Product Change Notice (PCN)

件名: R8C/36x 製品 14×14 mm 64pin LQFP テープ&リール包装部材変更のご案内
発行日: 4/23/2024
出荷開始予定日: 8/1/2024

対象: R8C/36x パッケージサイズ 14×14mm 64pin LQFP

仕様相違点詳細(1)

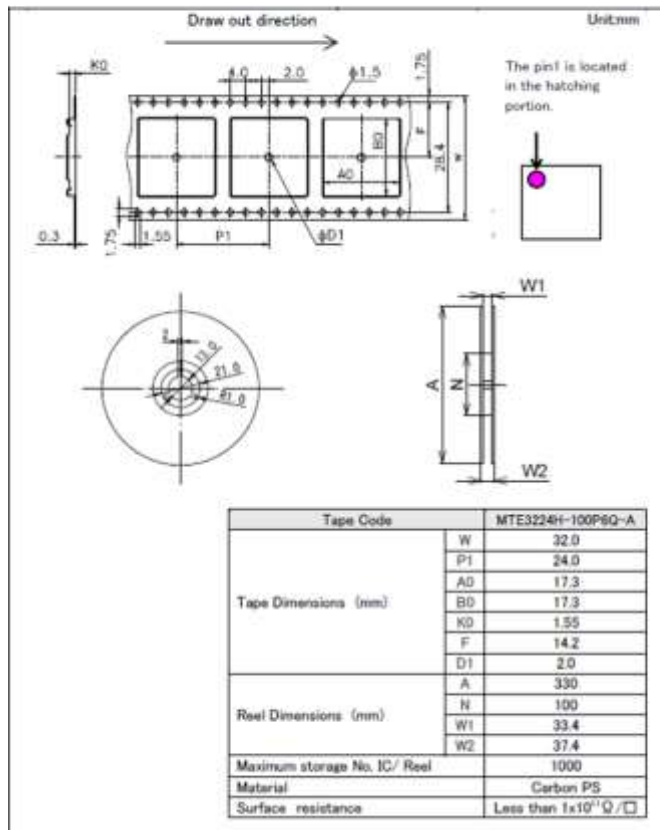
14mm x 14mm LQFP テープ&リール 包装部材の詳細比較

梱包材	項目	変更前	変更後
キャリアテープ	品名	MTE3224H-100P6Q-A	E2424Q14RA
	送り穴	両穴	片穴
	テープ幅	32mm	24mm
	テープ厚	0.3mm	0.3mm
	ポケットサイズ	17.3x17.3	16.5x16.5
	ポケット深さ	1.55mm	1.4mm
	ポケット間ピッチ	24mm	24mm
	材質	PS	PS
リール	リール径	330mm	330mm
	コア径	100mm	100mm
	リール幅	32mm用	24mm用

仕様相違点詳細(2)

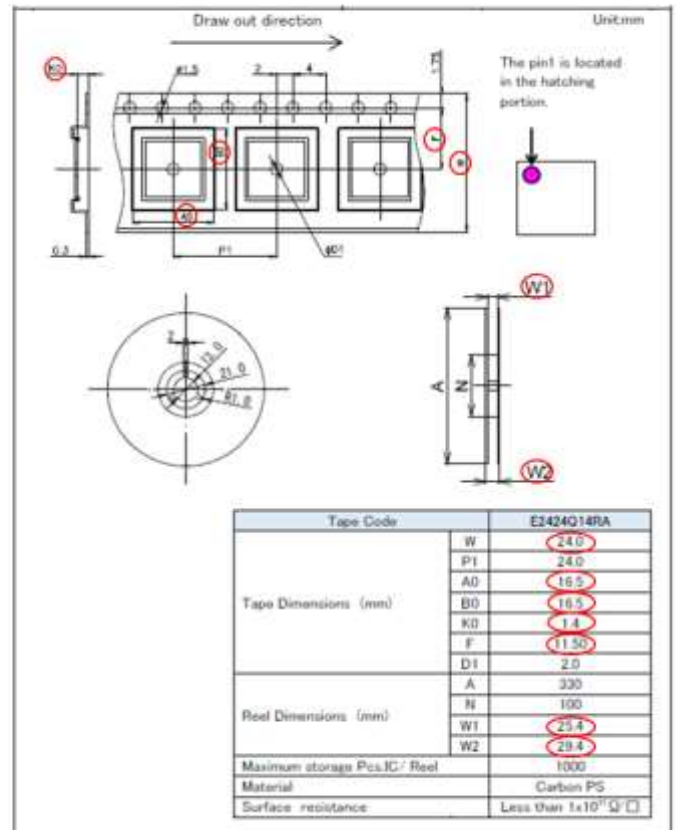
14mm x 14mm LQFP テープ&リール 包装部材の寸法比較

変更前 (W:32mm)

変更後 (W:24mm)
